В связи с унификацией системы обозначения упорно-радиальных шариковых подшипников для опор шарико-винтовых пар, начиная с 10.10.2014 при заказе указанных подшипников, необходимо изменить следующие символы:

1. В случае с универсальной компоновкой

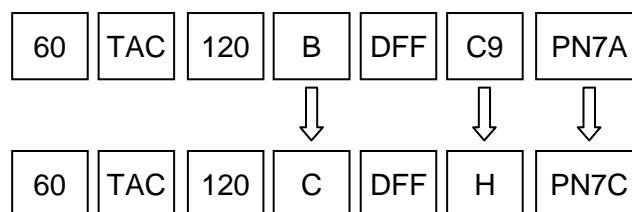
БЫЛО	СТАЛО
Обозначение внутренней конструкции	B	C
Обозначение точности	PN7A, PN7B	PN7C
Обозначение преднатяга	C10, C9	H
